- ④ K断層の活動性評価に関するデータのトレーサビリティ確認結果について

- K断層の活動性評価に係る調査データについてトレーサビリティの確認をした結果、次頁以降に当初申請からデータが修正となる箇所(58箇所)をとりまとめた。
- なお、露頭で取得した破碎部等の走向・傾斜について、当初申請では偏角補正を実施していなかったが、ヒアリング等の状況を踏まえて第536回審査会合(平成29年12月22日)資料において偏角補正を行ったデータを提示している。修正の一覧表では、偏角補正以外の修正の箇所についてとりまとめている。
- また、今回補正において、当初申請から取り下げている図についても合わせて示す。

K断層の活動性評価に関するデータトレーサビリティの確保に伴う修正箇所一覧表

H24-D1-5 深度47.47~47.89m ボーリングコア観察 断層面の認定

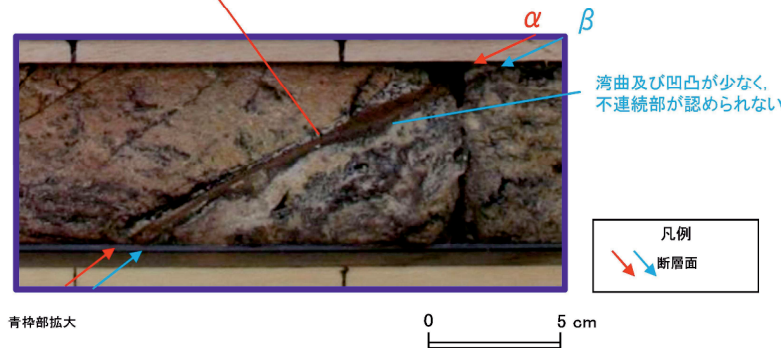
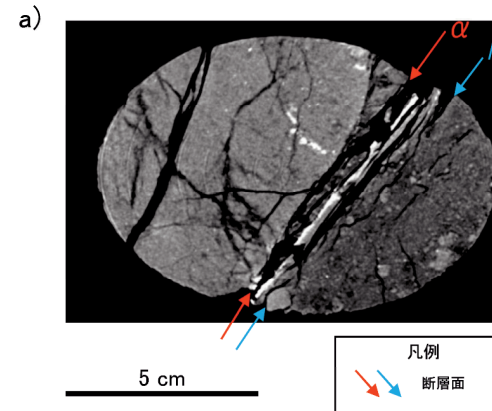
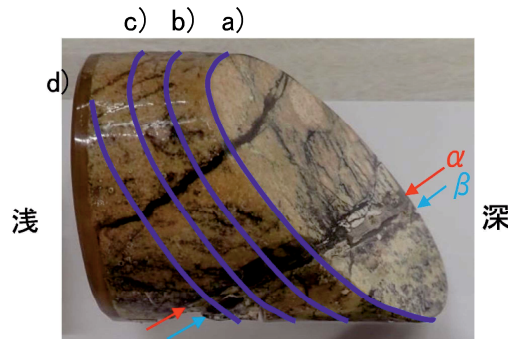
H24-D1-5 深度47.47~47.89m 最新活動面の位置 (No.最-37) を変更

- 変更後の最新活動面認定方法によると、H24-D1-5 深度47.47~47.89m の破碎部における最新活動面は断層ガウジの下端の断層面であるため変更した。

- ボーリングコア観察において、深度47.47mに断層面 α 及び断層面 β が認められる。
- 断層面 α は細粒部を伴い、湾曲及び凹凸が少なく、直線性に富む。また、不連続部が認められず、連続性に富む。
- 断層面 β は細粒部を伴い、湾曲及び凹凸が少なく、直線性に富む。また、不連続部が認められず、連続性に富む。

H24-D1-5 深度47.47~47.89m CT画像観察 断層面の認定

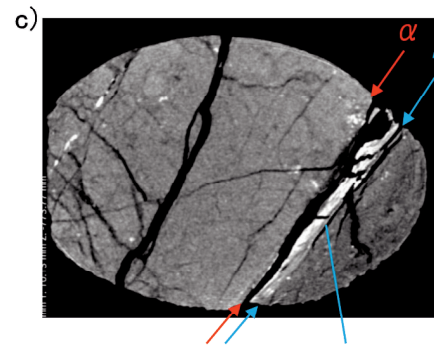
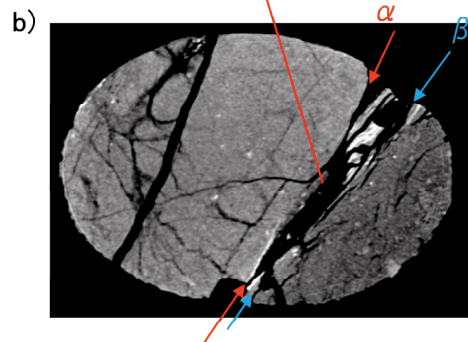
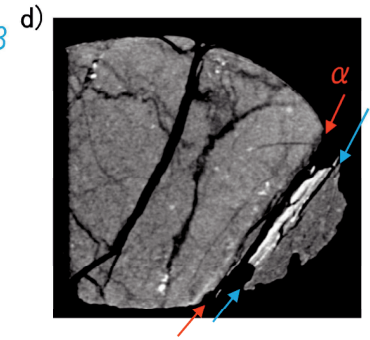
H24-D1-5 深度47.47~47.89m 最新活動面の位置 (No.最-37) を変更

- CT画像観察において、ボーリングコア観察で認められた断層面 α 及び断層面 β が認められる。
- 断層面 α は細粒部を伴い、やや湾曲して直線性に乏しい。三次元的に他の構造に切られておらず、不連続部は認められず連続性に富む。
- 断層面 β は細粒部を伴い、湾曲及び凹凸が少なく、直線性に富む。三次元的に他の構造に切られておらず、不連続部は認められず連続性に富む。

H24-D1-5 深度47.47~47.89m 研磨片観察 断層面の認定

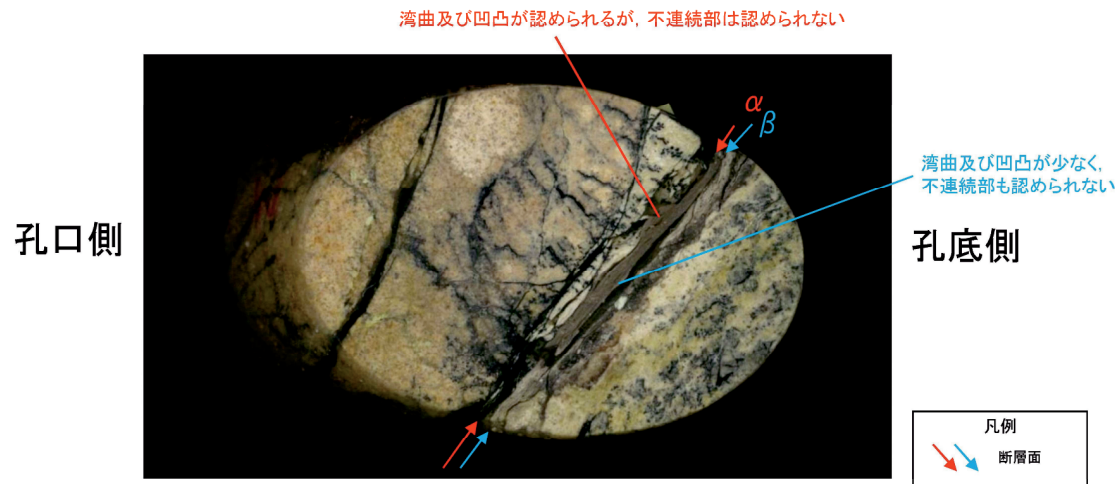
H24-D1-5 深度47.47~47.89m 最新活動面の位置 (No.最-37) を変更

- ・研磨片観察において、CT画像観察の結果と同様に断層面 α 及び断層面 β が認められる。
- ・断層面 α は細粒部を伴い、湾曲及び凹凸が認められ直線性は乏しい。他の構造に切られておらず、不連続部は認められず連続性に富む。
- ・断層面 β は細粒部を伴い、湾曲及び凹凸が少なく直線性に富む。他の構造に切られておらず、不連続部は認められず連続性に富む。
- ・ポーリングコア観察、CT画像観察、研磨片観察より、細粒部を伴い、最も直線的な深度47.47mの断層面 β を検討対象の断層面とした。

H24-D1-5 深度47.47~47.89m 薄片観察 分帯

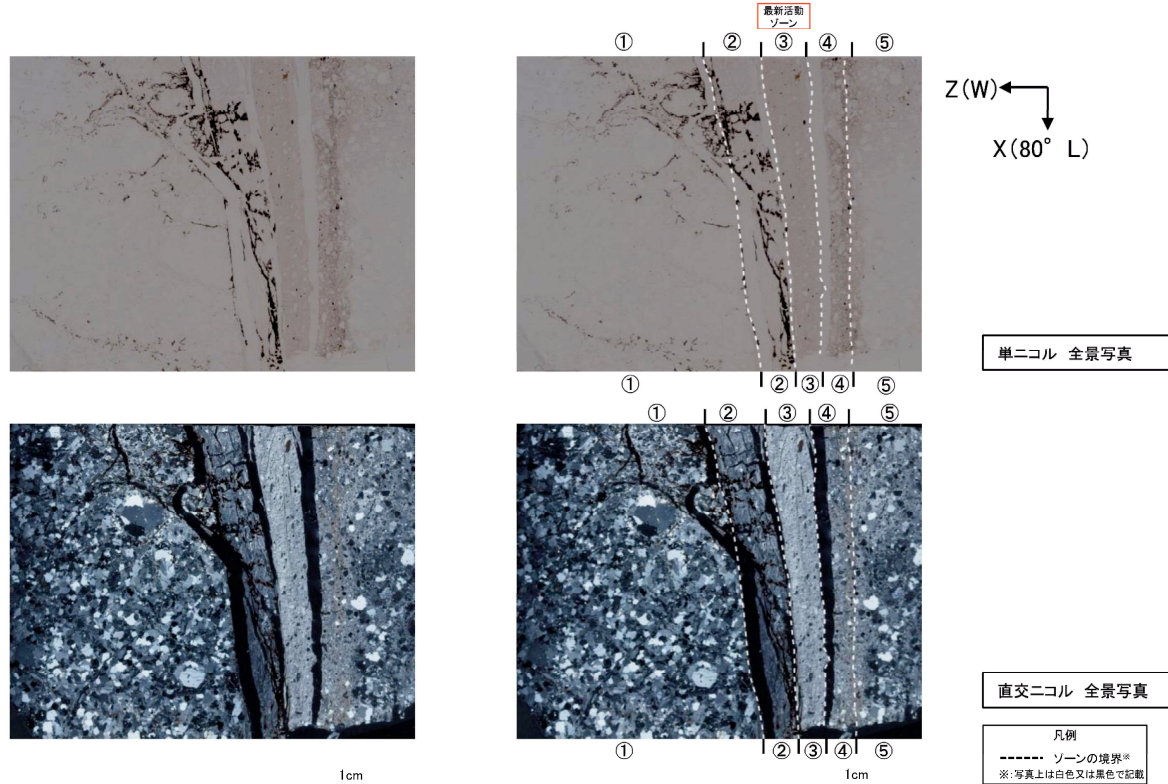
H24-D1-5 深度47.47~47.89m 最新活動面の位置 (No.最-37) を変更

- ・①のゾーンは、健岩部である。
 - ・②のゾーンは、粘土鉱物の量は少なく、粘土鉱物の定向配列は認められない。岩片は少ないが、③のゾーンより多く、丸みを帯びている岩片が多い。
 - ・③のゾーンは、粘土鉱物の量は多く、粘土鉱物の定向配列が認められる。岩片は④のゾーンより少なく、丸みを帯びている岩片が多い。
 - ・④のゾーンは、粘土鉱物の量は多く、粘土鉱物の定向配列は認められない。岩片は少なく、丸みを帯びている岩片が多い。
 - ・⑤のゾーンは、粘土鉱物の量は少なく、粘土鉱物の定向配列は認められない。岩片は多く、角ばっている岩片が多い。
- 以上のことから、細粒化が最も進んだ③のゾーンを最新活動ゾーンと認定した。

D-1トレンチ 全体スケッチ 地質層序表の⑧層のコメント (No.活-1) の修正

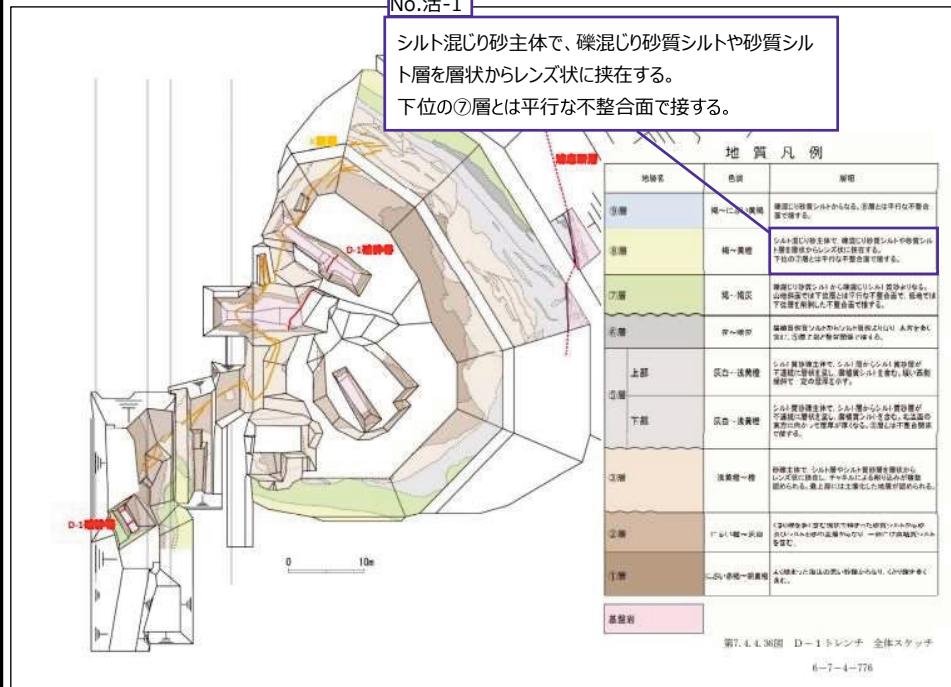
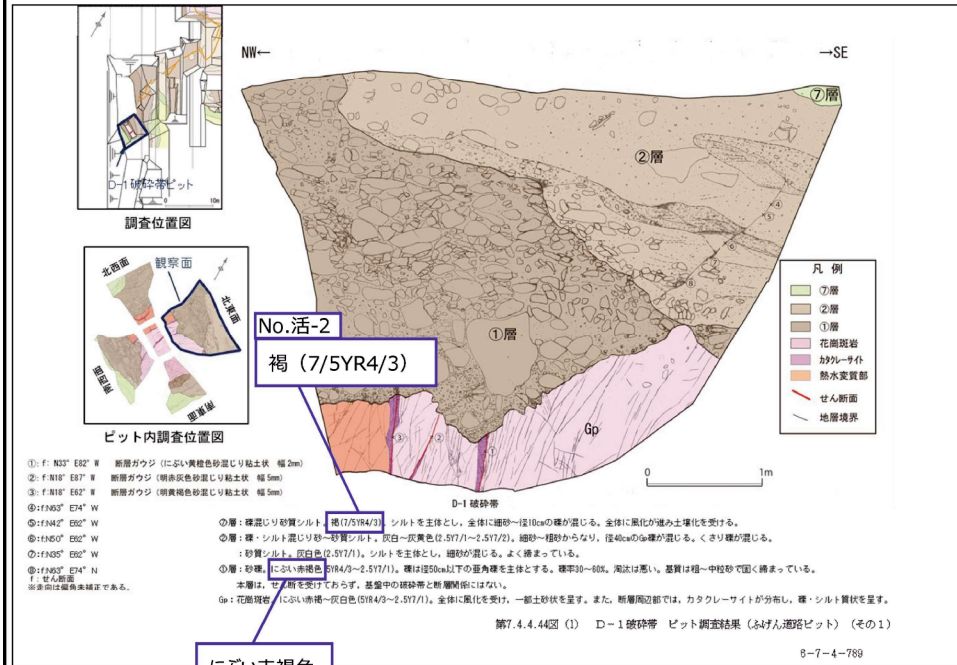
シルト混じり砂主体で、礫混じり砂質シルトや砂質シルト層を層状からレンズ状に挟在する。
下位の⑦層とは平行不整合面で接する。

シルト質砂を基質とする砂礫からなり、一部に成層構造もみられる。下位の⑦層とは平行不整合関係で接する。

D-1 破砕帯 ピット調査結果 (ふげん道路ピット) (その1) 土色のマンセル記号 (No.活-2)、土色の記載 (No.活-3) を修正

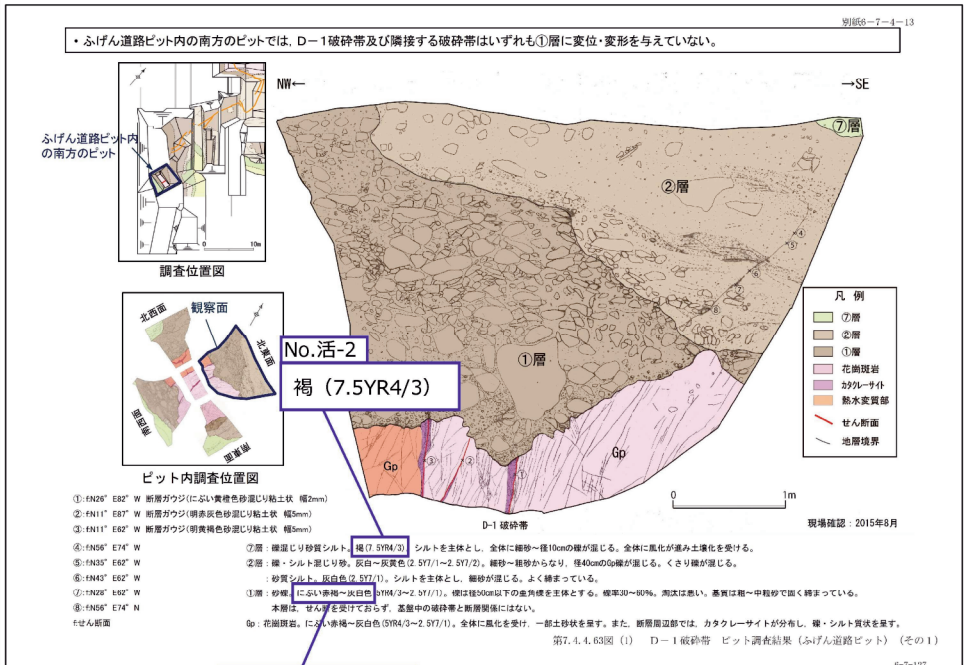
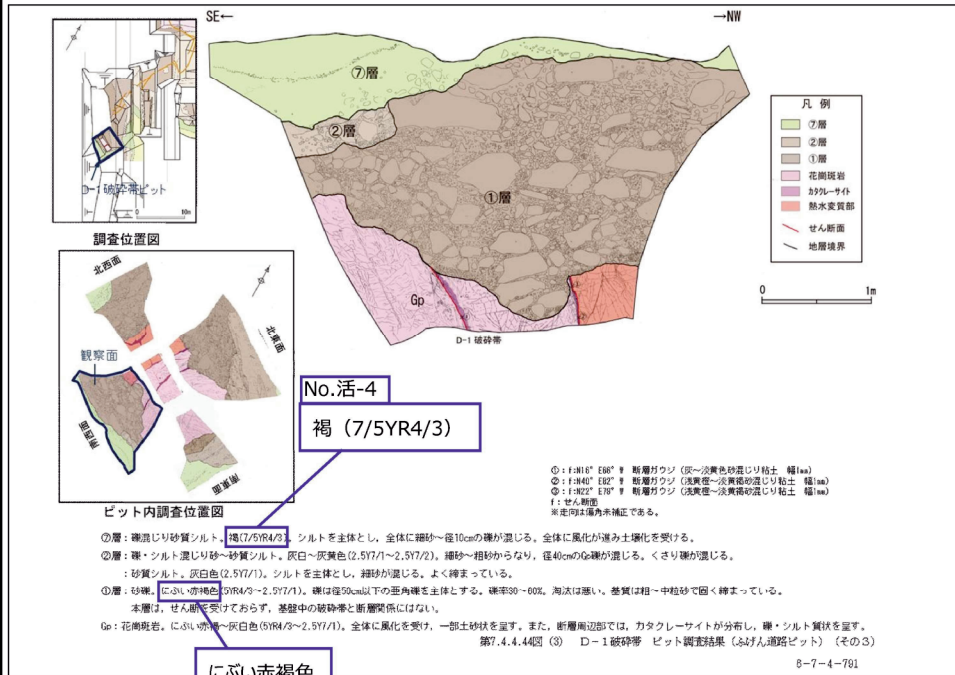
にぶい赤褐色
No.活-3

にぶい赤褐~灰白色
No.活-3

D-1 破碎帯 ピット調査結果 (ふげん道路ピット) (その3) 土色のマンセル記号 (No.活-4)、土色の記載 (No.活-5) を修正

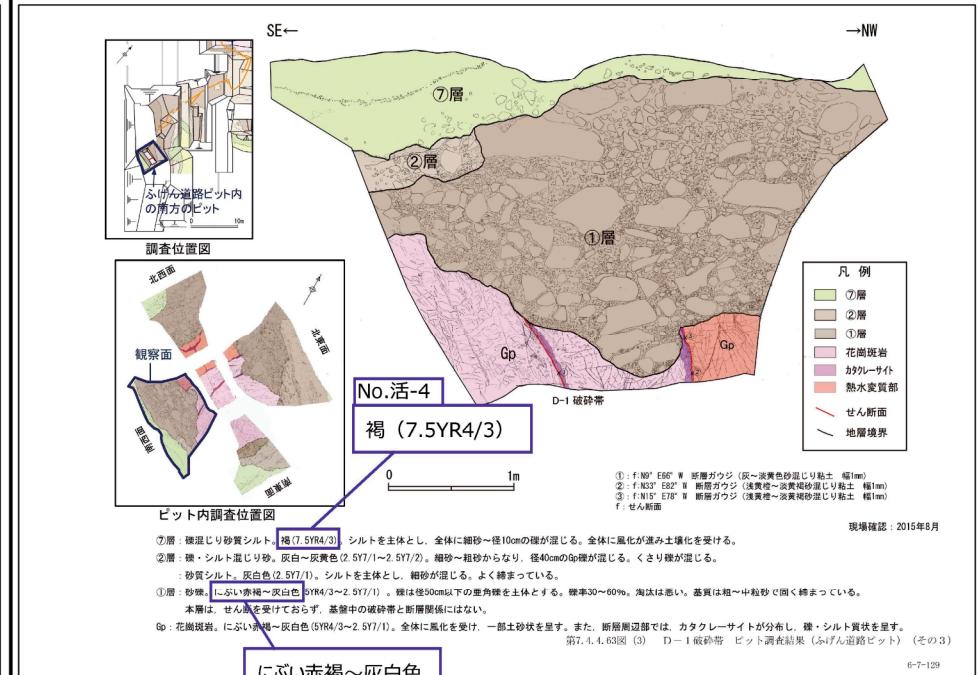
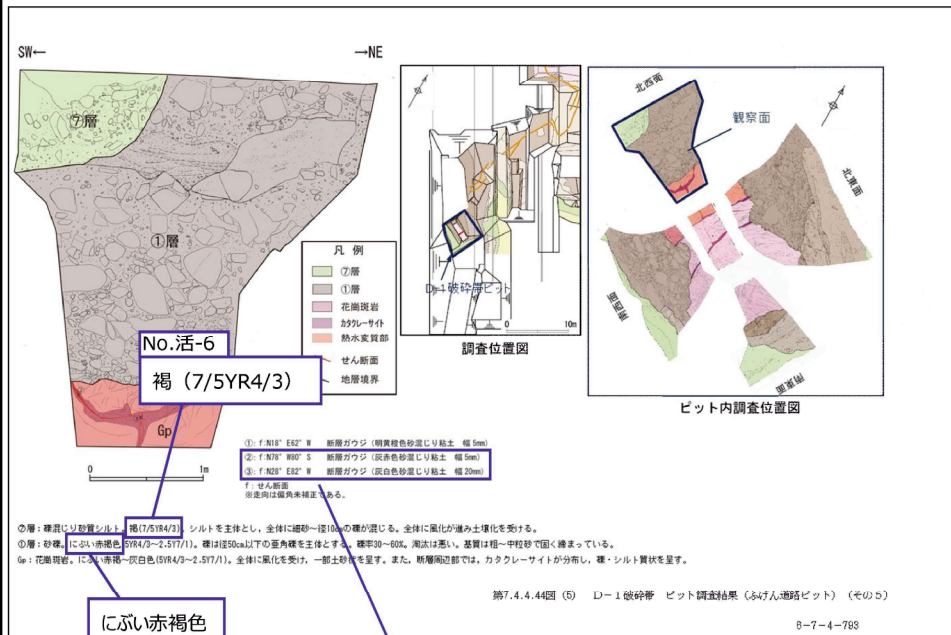
No.活-4
 褐 (7.5YR4/3)

にぶい赤褐色
 No.活-5

No.活-4
 褐 (7.5YR4/3)

にぶい赤褐色〜灰白色
 No.活-5

D-1 破碎帯 ピット調査結果 (ふげん道路ピット) (その5) 土色のマンセル記号 (No.活-6)、土色の記載 (No.活-7)、②③の記載 (No.活-8,活-9) を修正

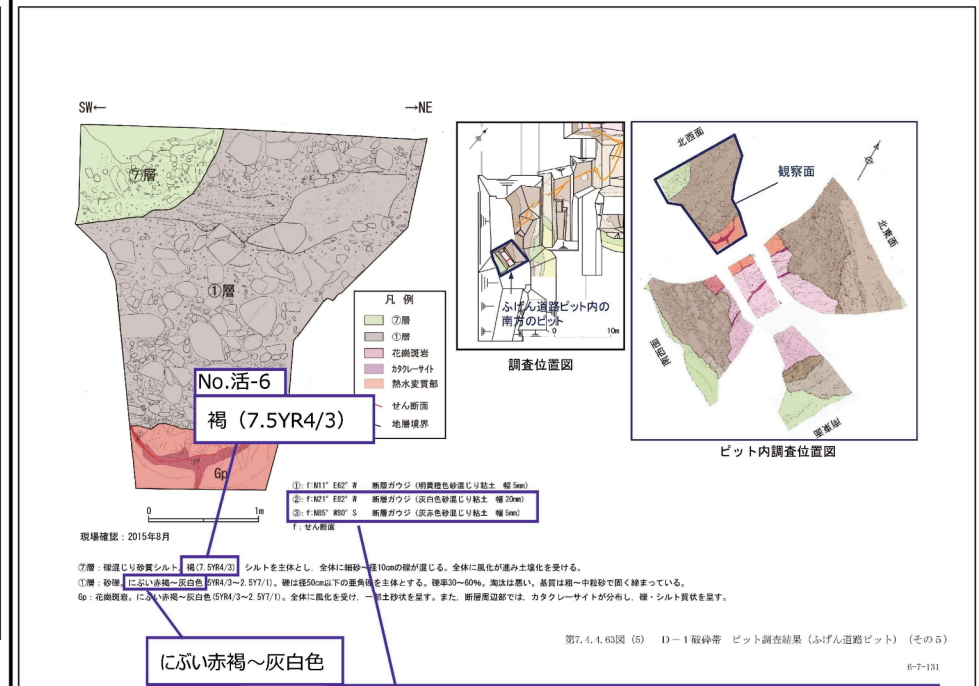
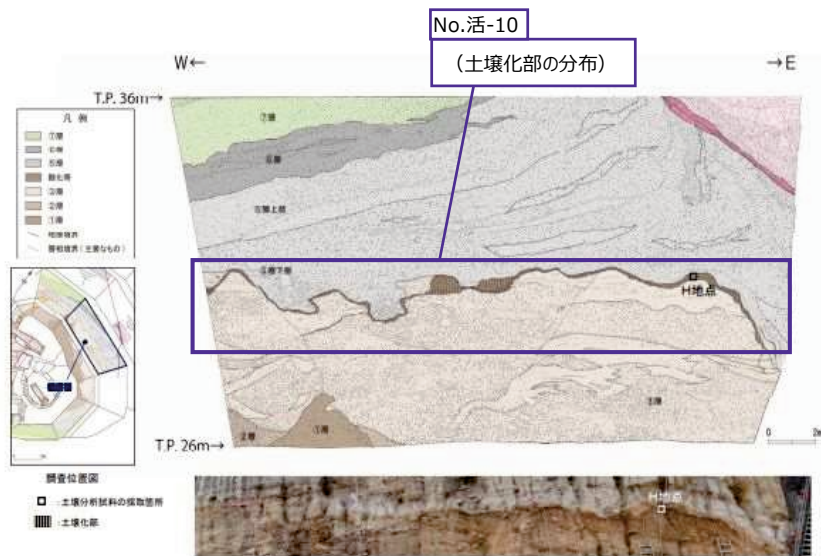
にぶい赤褐色
 No.活-7

②: f:N78°W80°S 断層ガウジ (灰赤色砂混じり粘土 幅 5mm)
 ③: f:N28°E82°W 断層ガウジ (灰白色砂混じり粘土 幅 20mm)
 No.活-8,活-9

にぶい赤褐～灰白色
 No.活-7

②: f:N21°E82°W 断層ガウジ (灰白色砂混じり粘土 幅 20mm)
 ③: f:N85°W80°S 断層ガウジ (灰赤色砂混じり粘土 幅 5mm)
 No.活-8,活-9
